Mémoire en réponse à l'avis de la MRAe

Projet de parc
photovoltaïque

Commune de Roiffé

Référence MRAe 2023APNA55
Dossier P-2023-13854

Figure 1 : répartition des émissions (en tonnes CO₂ éq.) de la centrale PV de Roiffé par poste

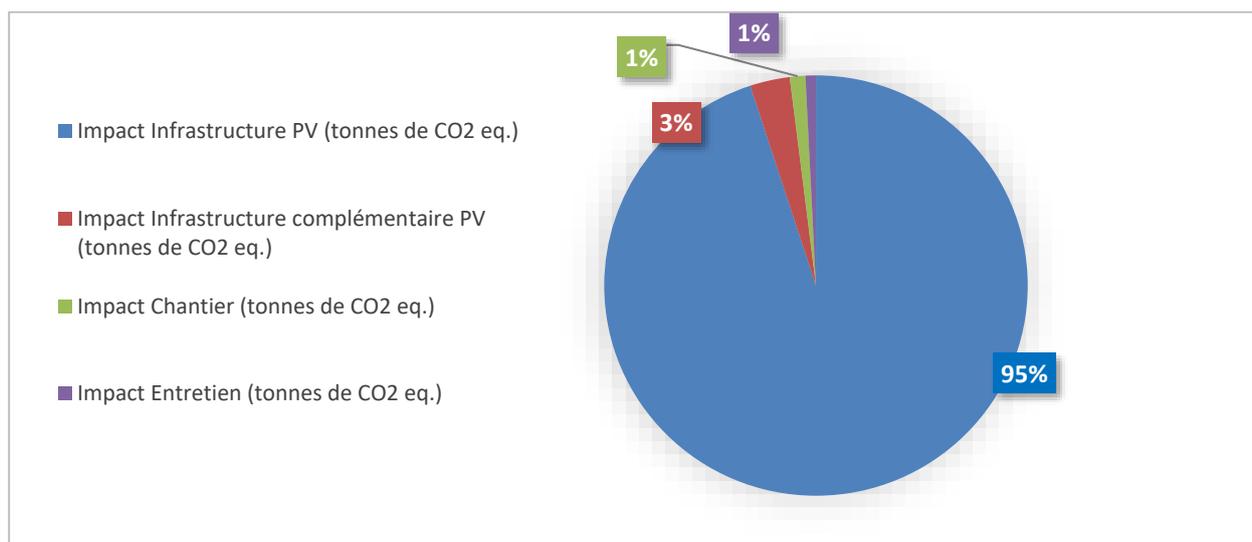
*de présenter un bilan des **émissions de gaz à effet de serre** du projet sur l’ensemble de son cycle de vie, en se référant au guide méthodologique de février 2022 (Ministère de la Transition Écologique) relatif à la prise en compte des émissions de gaz à effet de serre dans les études d’impact, et de préciser les mesures permettant de les réduire. Le bilan devrait notamment prendre en compte, au stade de la concrétisation du projet, le lieu et le mode de production des matériaux (panneaux en particulier), ainsi que le mix énergétique du pays de production, le transport jusqu’au site du projet, la phase de travaux, l’entretien, et la phase de démantèlement ;*

Poste	Emissions en tonnes de CO ₂ éq.
Infrastructure PV	4686,88
Infrastructure complémentaire	150,23
Chantier	58,40
Entretien	39,31
Total du projet	4 934,82

La production cumulée sur la vie de la centrale étant estimée à 201 095 017.93 kWh, le résultat carbone du projet est :

Résultat carbone du projet : 24,54 g CO₂ éq./kWh

Figure 2 : Plan de masse du projet superposé aux enjeux écologiques du site

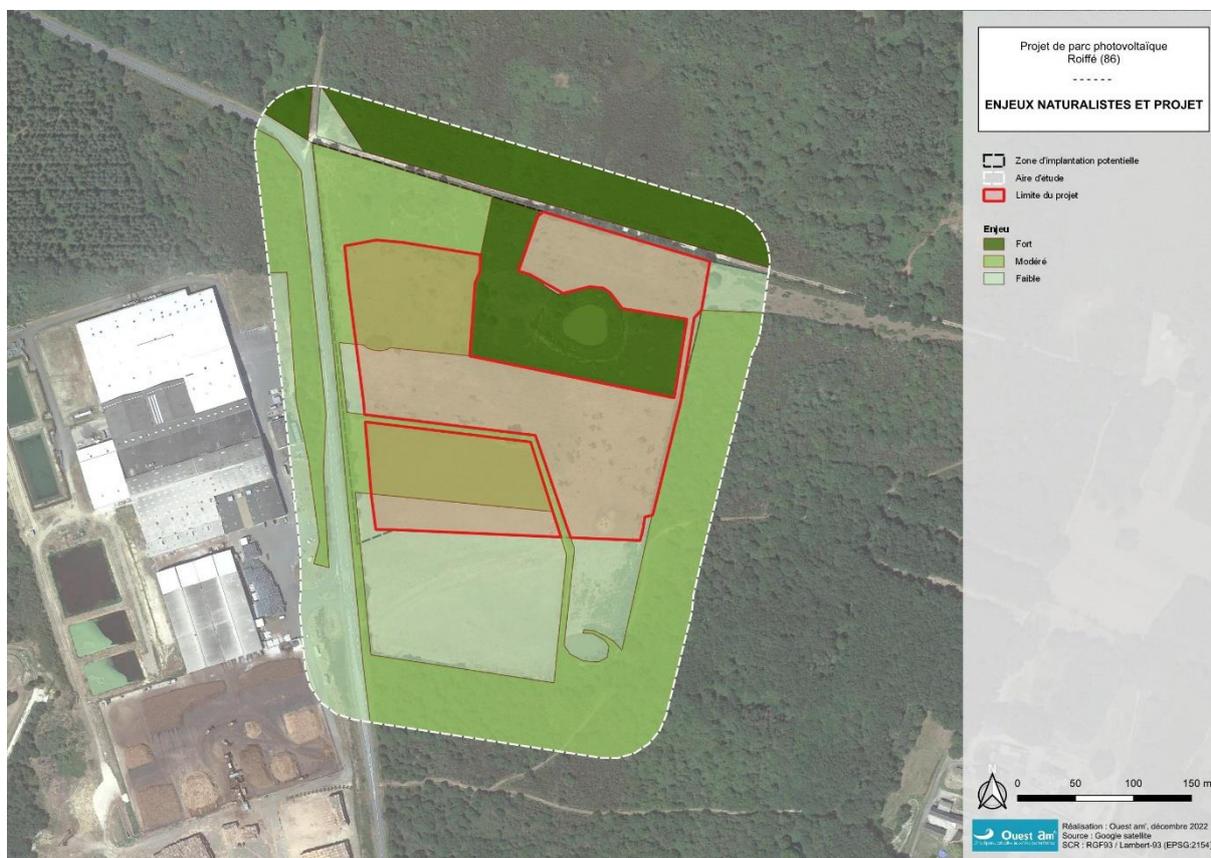
- de produire une carte de synthèse de la hiérarchisation des enjeux du site (habitats naturels, faune et flore, habitats de repos, de reproduction et d’alimentation), en précisant et justifiant la méthodologie employée et en démontrant la pertinence de la hiérarchisation réalisée ;

- de superposer le plan masse du projet sur cette carte ;

- de justifier l’absence d’évitement des secteurs les plus sensibles ;

L’étude d’impact fournit la superposition du plan de masse et de la cartographie des habitats en page 213. La superposition du plan et de la carte des enjeux est disponible ci-après.

NB : Les enjeux ont été hiérarchisés sur l’ensemble de l’aire d’étude (en pointillé blanc sur la carte ci-dessus) qui couvre un territoire plus large que la zone d’implantation potentielle du projet (en pointillé noire sur la carte ci-dessus).

Comme le montre la carte ci-avant, *le projet évite la totalité des secteurs les plus sensibles.*

Le projet évite au titre des enjeux écologiques 2,55 ha, soit :

- l'ensemble des 1 691 m² zones humides inventoriées sur la ZIP ;
- la mare (340 m²) et ses abords accueillant des amphibiens en reproduction sur la ZIP ;
- des landes (0,8 ha) et la quasi-totalité des fourrés (1,7 ha) de la ZIP.
